con la presente si inviano le Osservazioni contro il Progetto di un impianto eolico codice procedura ID 13034 denominato "Energia Sorano" ubicato nel comune di Sorano (GR) costituito da 8 (otto) aerogeneratori di potenza nominale 6,2 MW per un totale di 43,4 MW con relative opere connesse ed infrastrutture indispensabili.

“Progetto di un nuovo parco eolico, denominato "Energia Sorano", costituito da n.8 aerogeneratori, ciascuno di potenza nominale pari a 6,2 MW, per una potenza complessiva di 43,4 MW da realizzarsi nel comune di Sorano (GR) e relative opere di connessione”

TESTO DELLE OSSERVAZIONI

Immagine 1. Cumulo di una parte di impianti eolici, fotovoltaici e geotermici industriali in progettazione ed esistenti intorno all'eolico industriale "Energia Sorano".

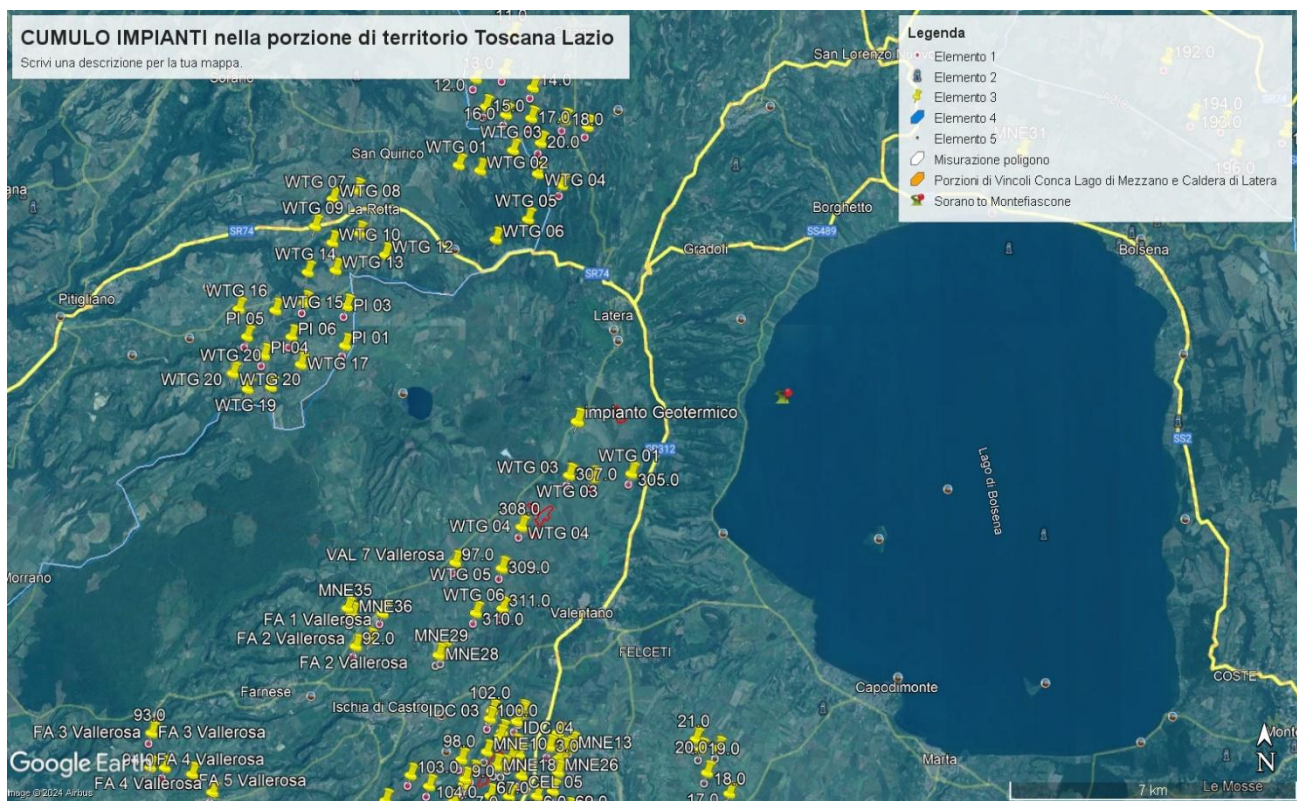
Tornando alle Linee guida, l'allegato IV dedica il paragrafo 3 agli impatti visivi e quelli sui Beni Culturali, Paesaggistici, Naturalistici e Culturali, ecc. Viene detto che la valutazione dell'impatto visivo dovrà essere effettuata tenendo conto "degli **elementi caratterizzanti e qualificanti il paesaggio**, effettuata alle **diverse scale di studio (vasta, intermedia e di dettaglio...**". Le analisi debbono non solo definire l'area di visibilità dell'impianto eolico industriale, **ma**

anche il modo in cui l'impianto viene percepito all'interno del bacino visivo. Le analisi visive debbono inoltre tener in opportuna considerazione **gli effetti cumulativi derivanti dalla presenza di più impianti**". Nella Relazione Paesaggistica e nello Studio di Impatto Ambientale prodotte dalla proponente non vengono nemmeno citati gli impianti eolici in progetto al MASE, del territorio di Pitigliano "Pian di Morrano-La Rotta" del Gruppo *Visconti-Pitigliano s.r.l.* con 14 aerogeneratori e potenza di 72,6 MW) e soprattutto non viene citato un altro impianto eolico industriale denominato **"Pitigliano" e ubicato nei comuni di Pitigliano (GR) e Sorano (GR) costituito da 20 (venti) aerogeneratori di potenza nominale 7,0 MW per un totale di 140,0 MW di cui otto aerogeneratori ricadono nel territorio del Comune di Sorano.** Ad oggi nei territori di Pitigliano, Sorano e in quello limitrofo potenzialmente potrebbero essere insediati 40 aerogeneratori alti 200 metri e larghi 170. Oltre a questi sul territorio della "Città del Tufo" (Sorano, Sovana e Pitigliano) e in particolare su Sorano impatterebbe anche l'impianto eolico "Montarzo" di Onano con 13 aerogeneratori con le dimensioni ricordate, l'altro eolico industriale nel territorio di Valentano con sette aerogeneratori (stesse dimensioni), gli impianti di Farnese con un minieolico di 3 Torri alte 60 metri già installate in località Poggio del Crognolo e l'impianto eolico industriale "Vallerosa" (7 aerogeneratori alti 200 metri e larghi 158 metri) in procedura VIA presso la Regione Lazio.. Quindi è stata effettuata una valutazione del potenziale impatto visivo e cumulativo non veritiera a dispetto di quanto affermato dalla proponente che sostiene di aver preso in considerazione uno spazio di 10,3 km intorno al suo impianto.

Nella Parte IV delle Linee guida citate al punto 16.1, nello stabilire i requisiti per la valutazione positiva dei progetti nel procedimento di VIA si parla di individuazione delle aree idonee per l'insediamento degli impianti tenendo conto di aree degradate da attività antropiche pregresse o in atto (brownfield) tra cui siti industriali, cave, discariche, siti contaminati. Stessa raccomandazione viene ribadita anche nell'art.20 del D.Lgs n. 199/2021. Ma appare inascoltata dalla proponente che sostiene che il suo impianto industriale non è incompatibile con il territorio nonostante le numerose incompatibilità paesaggistiche, culturali, economiche e naturalistiche.

Analisi delle Pale Eoliche in Progetto ed Esistenti

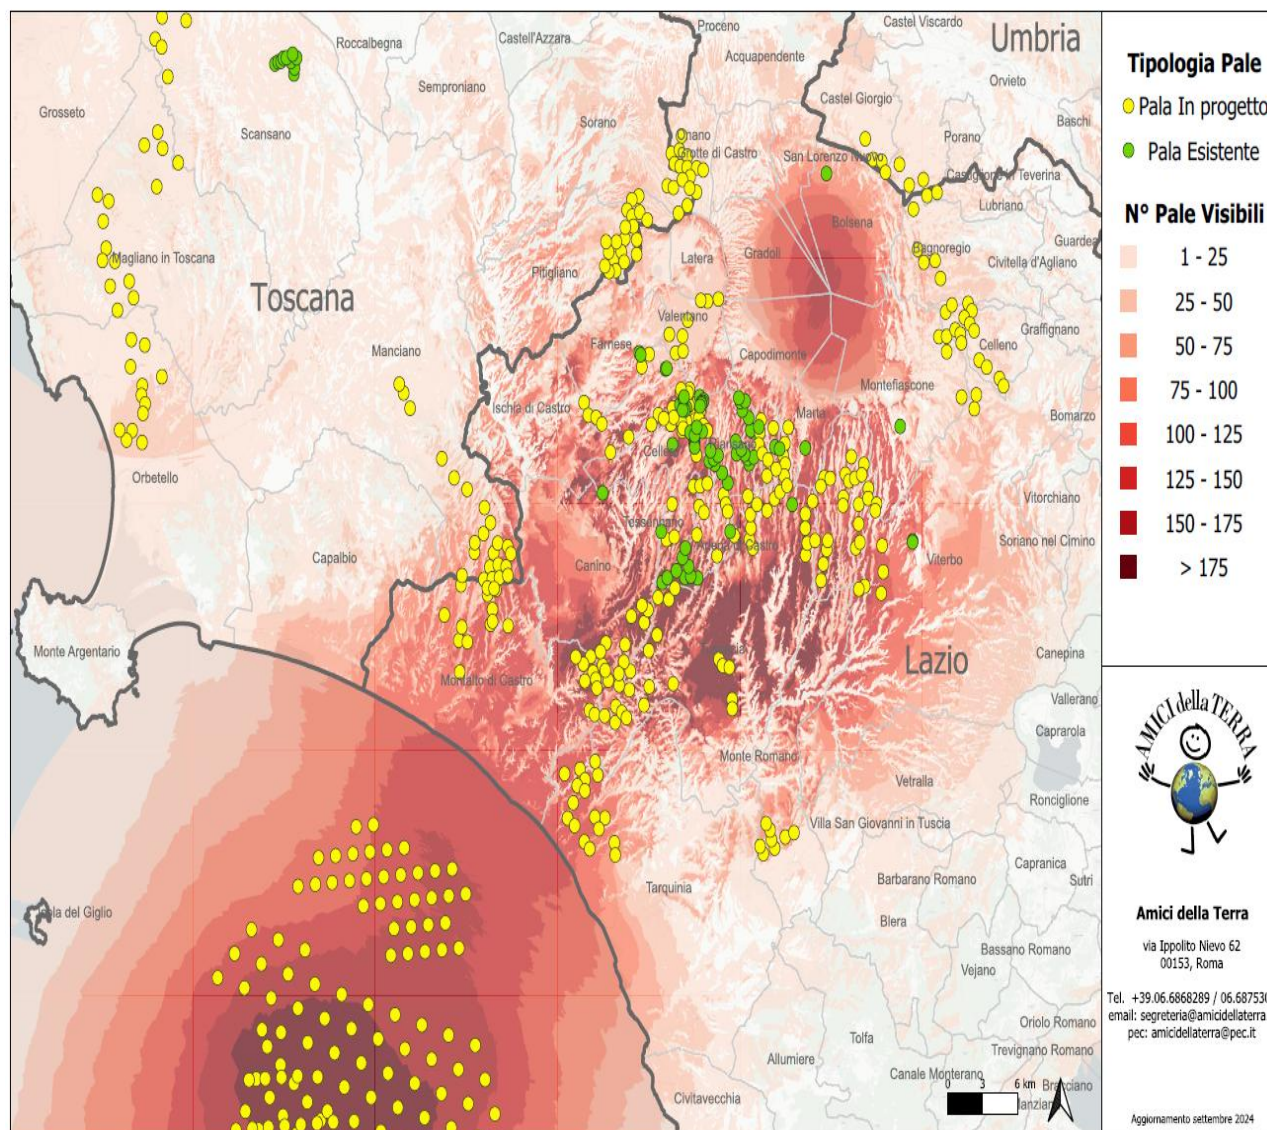
In questa elaborazione sono visibili **621** pale, di cui **540** in progetto e **79** esistenti. Del totale, **7** ricadono in Umbria, **92** in Toscana e **522** nel Lazio.

Le **540** pale in progetto sono suddivise in **42** progetti, **1** in Umbria, **8** in Toscana e **33** nel Lazio.

Delle **218** pale off-shore previste al largo di Tarquinia, solamente **92** sono visibili in questa elaborazione. Le restanti sono poco più a Sud.

Se agli impianti eolici rappresentati qui sopra che non comprendono sia l'impianto eolico Pitigliano di 20 pale e le altre 14 pale del progetto eolico Pian di Morrano – La Rotta e neanche gli 8 aerogeneratori di “Energia Sorano” ad essi si aggiungono le migliaia di ettari (7000 fin’ora) di territorio occupato dagli impianti fotovoltaici e agrivoltaici e dalle altre tipologie di impianti, appare chiaro il numero spropositato degli impianti FER nella bassa toscana e nella Toscana.

Cartografia della Rete Ecologica Natura 2000 tratta dall' "Ambito 20 Bassa Maremma e ripiani tufacei" del PIT Toscana.

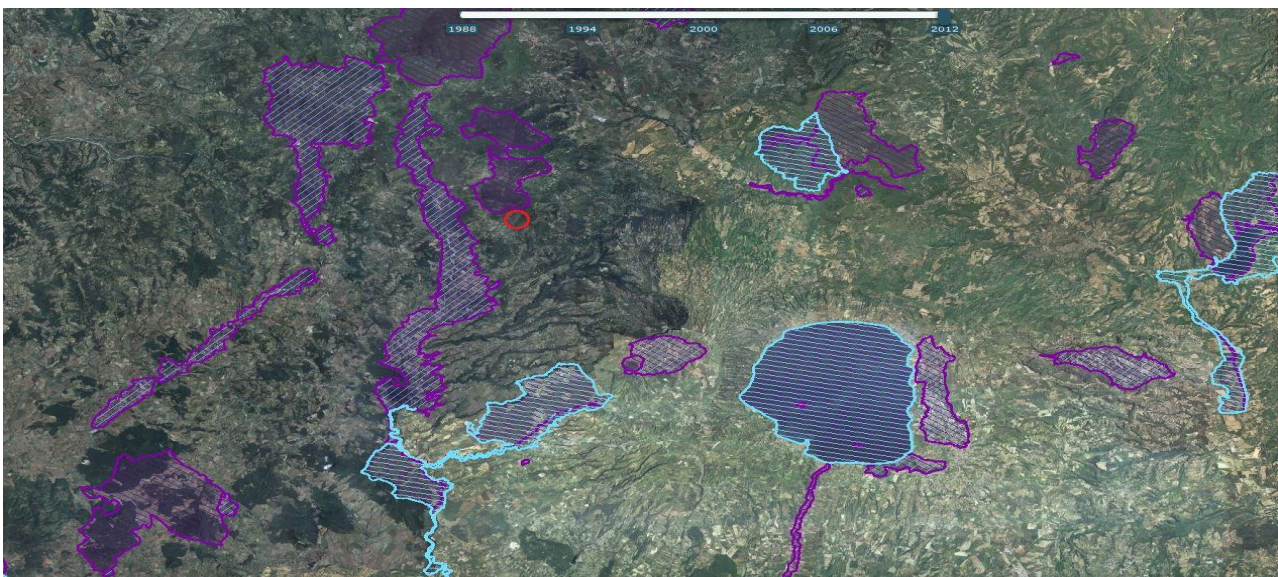
Dalla cartografia estratta dal PIT della Regione Toscana, Ambito 20 "Bassa Maremma e ripiani tufacei" riprodotta nella pagine seguente, si evince chiaramente che l'impianto eolico Energia Sorano è fortemente in pattante sulla Rete Ecologica europea "Natura 2000" senza contare che oltre ai siti e ai corridoi ecologici regionali si verrebbe a trovare anche ad interferire pesantemente con la direttrice di connettività ecologica interregionale che vede interessate le ZPS nonchè IBA di Selva del Lamone e Monti di Castro e il Lago di Bolsena, la Zps Caldera di Latera ed altri. Impatti che verrebbero aumentati dalla notevole taglia degli aerogeneratori progettati inoltre ad un'altitudine di 830-950 metri.

Dall'analisi delle schede tecniche dell'impianto si desume che le dimensioni delle installazioni sono particolarmente imponenti: otto aerogeneratori di grande taglia (diametro del rotore di 162 metri; altezza al mozzo di 125 metri; altezza massima della pala pari a 206 metri!) e, di conseguenza *particolarmente interferenti ed impattanti rispetto all'ambiente in cui dovrebbero inserirsi*. Va sottolineato inoltre che l'impianto Eolico industriale proposto, pur inserito in un'area formalmente libera da vincoli naturalistici è localizzato in una posizione molto vicina e per molti aspetti critica rispetto a zone sottoposte a tutela ai sensi della normativa della Rete ecologica Natura 2000 toscana:

ZSC IT51A0020 Monte Penna, Bosco della Fonte e Monte Civitella: distanza da aerogeneratore più vicino: 200 metri; distanza da altre opere: 100 metri

ZSC/ZPS IT51A0019 Alto corso del Fiume Fiora: distanza da aerogeneratore più vicino 2.6 Km; distanza da altre opere: 2.8 Km.

Si riscontrano infatti distanze veramente ridotte, in alcuni casi di qualche centinaio di metri dalle zone di protezione, per cui appare veramente impropria e tendenziosa l'affermazione che si ritrova costantemente nello studio secondo cui *non esisterebbero interferenze dirette*

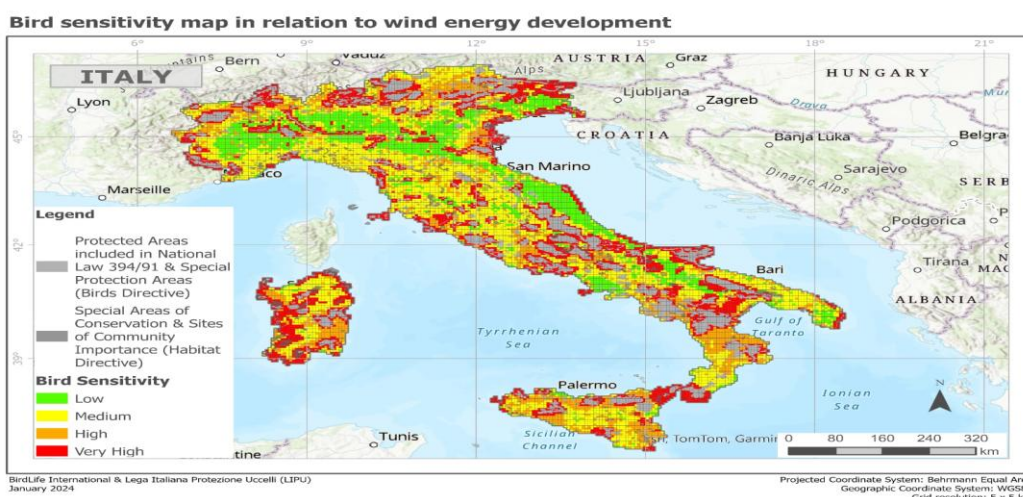
La mappa elaborata dalla LIPU di cui si riproduce anche un particolare è a ulteriore autorevole riprova che l'assenza di interferenze con i siti della Rete Natura 2000 sostenuta dalla proponente è profondamente errata. Infatti dal particolare della mappa, riportato qui sotto, se confrontato con i colori della legenda della mappa completa si evince facilmente che la zona in cui si verrebbe ad insediare l'impianto industriale è a media (giallo), alta (arancione) e veramente alta sensibilità (rosso) per l'avifauna.

Il cerchio blu nell'immagine indica la zona in cui ricadrebbe l'impianto eolico industriale "Energia Sorano".

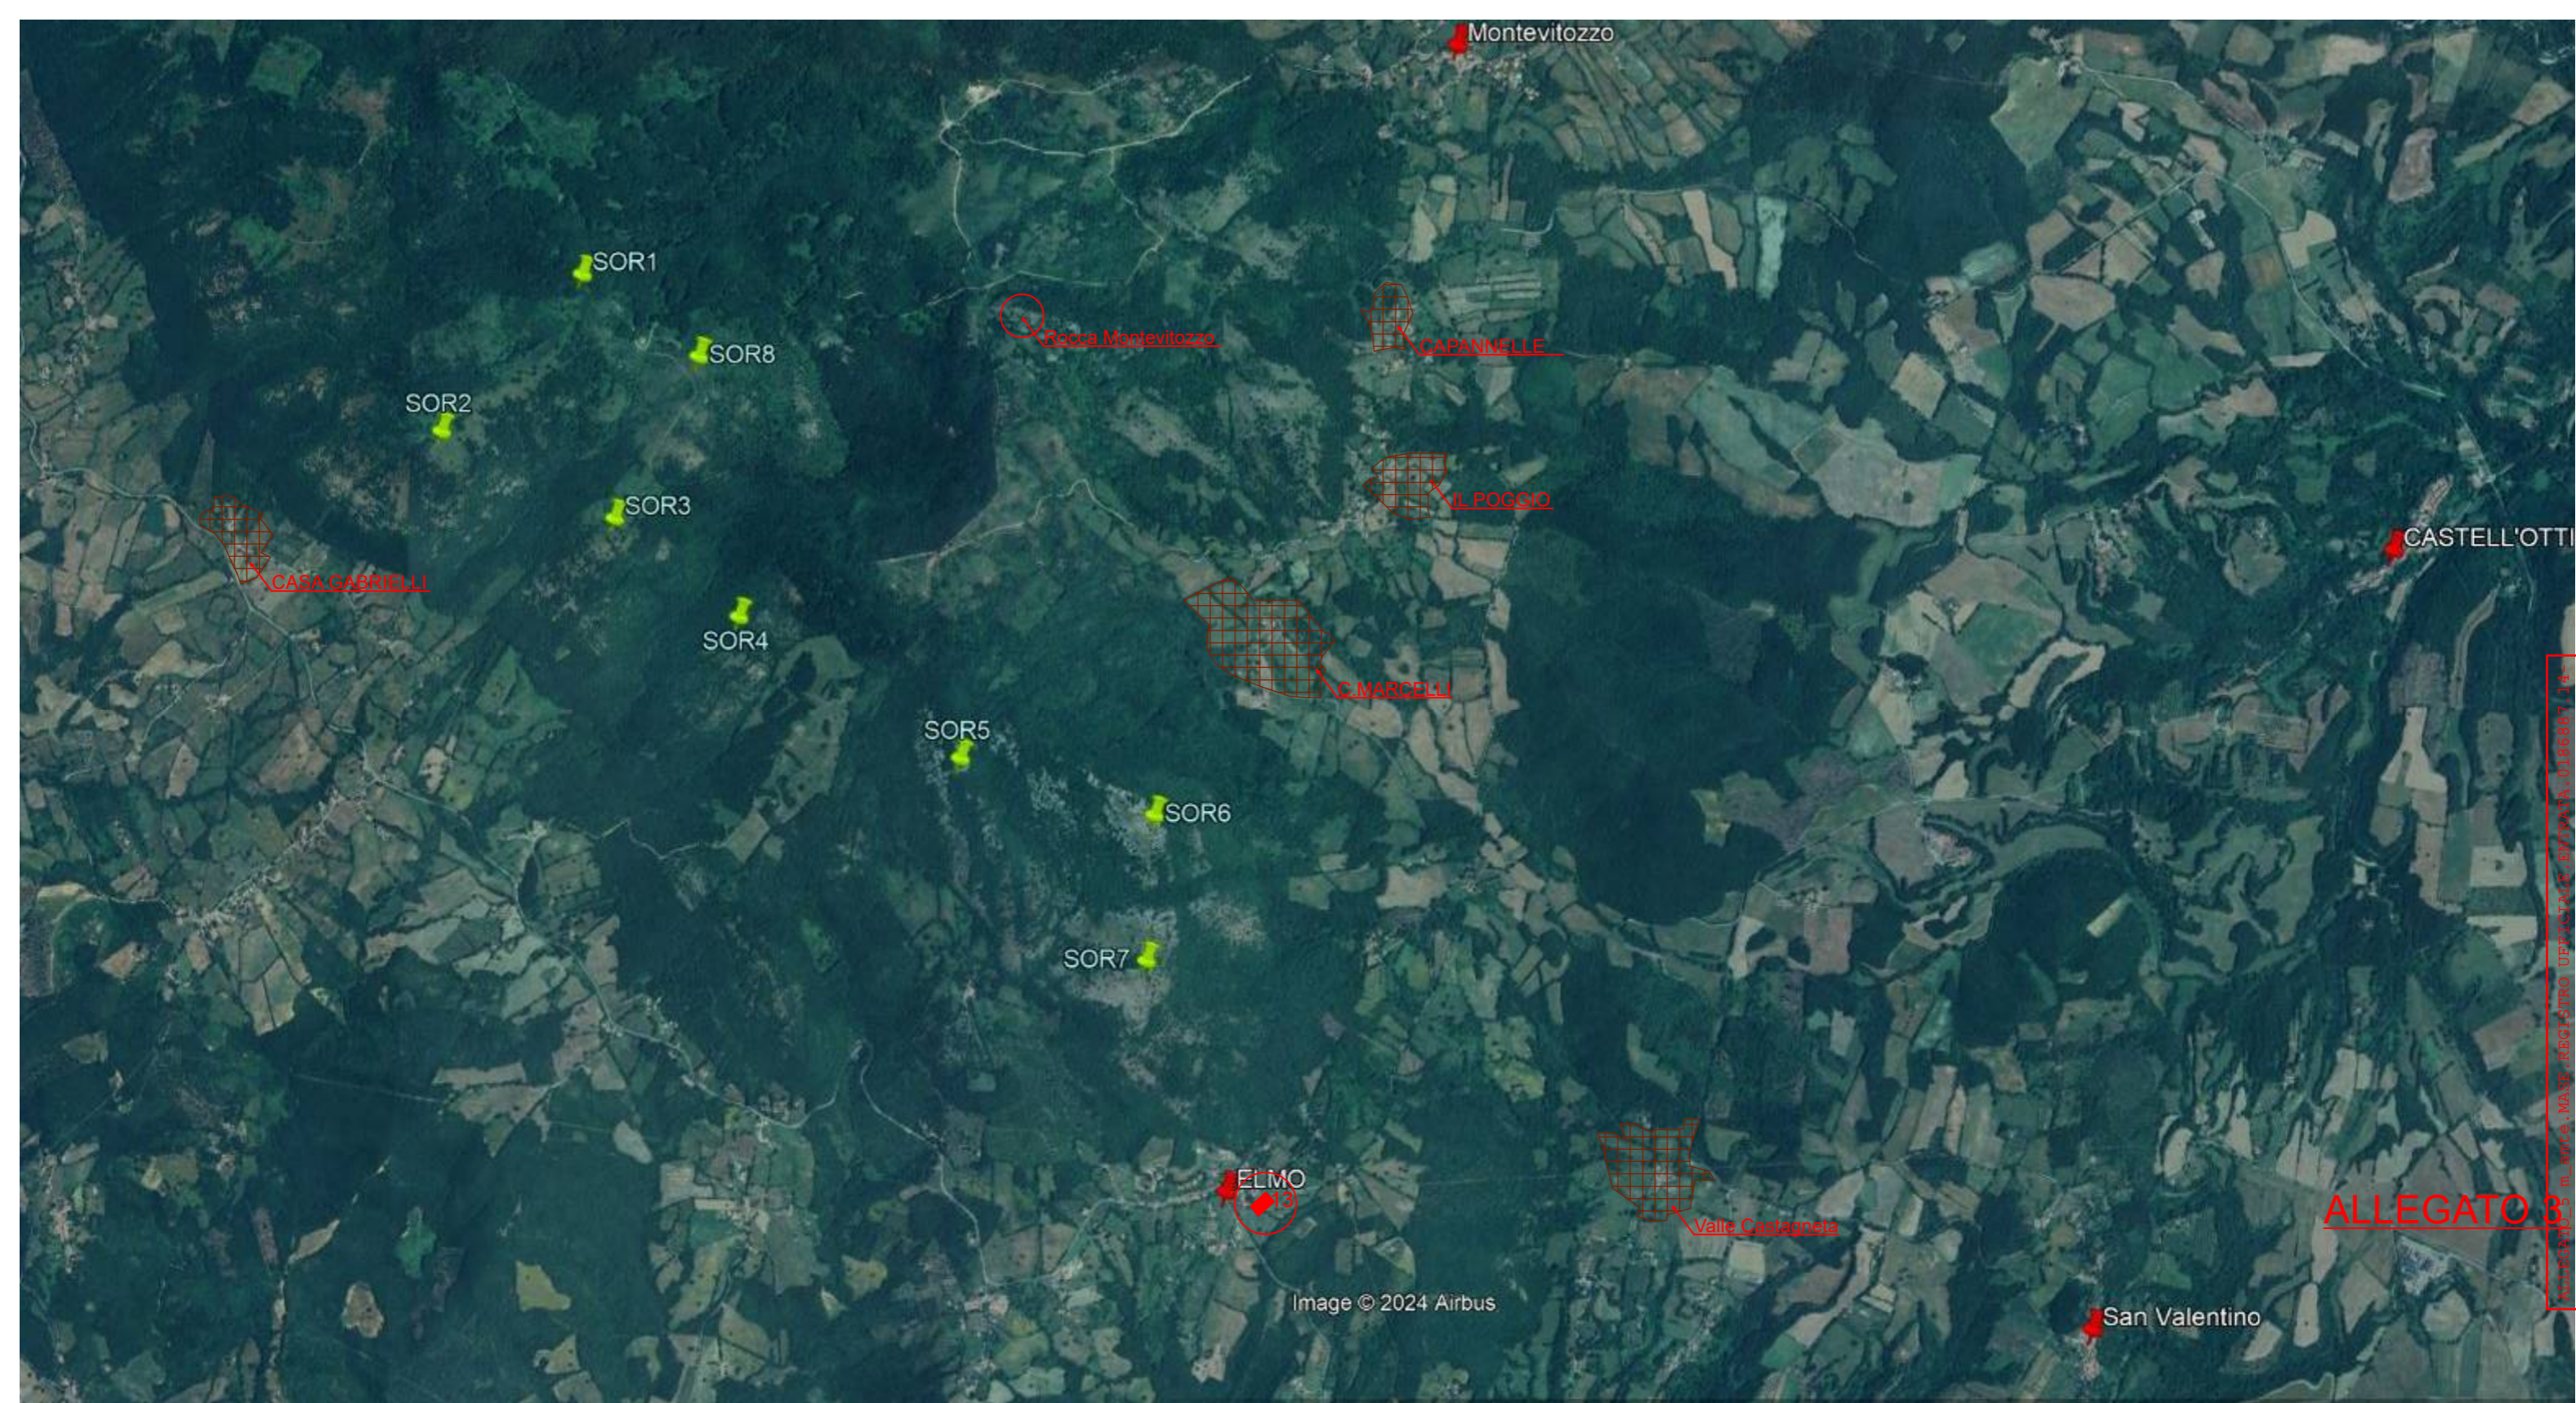
Il progetto insiste su un'area vincolata dal 1923 per protezione idrogeologica, con rischi legati a interventi sul terreno come disboscamenti e scavi.

Gran parte delle opere in progetto cade in area riconosciuta a protezione idrogeologica sin dall'R.D. 3267 del 1923, confermata come area boscata nel 2016 e con DCR 93/2018 con conseguente vincolo idrogeologico. Il Vincolo idrogeologico sottopone a tutela le aree territoriali che per effetto di interventi quali, ad esempio, disboscamenti o movimenti di terreno, scavi per plinti, allargamenti dei tratturi possono, con danno pubblico subire denudazioni, perdere la stabilità o turbare il regime delle acque).

Si vuole inoltre evidenziare che l'area è ricca di doline puntuali e areali (dati cartografia Geoscopia) che potenzialmente possono costituire un rischio per la sicurezza del cantiere e della struttura quando fosse operativa.
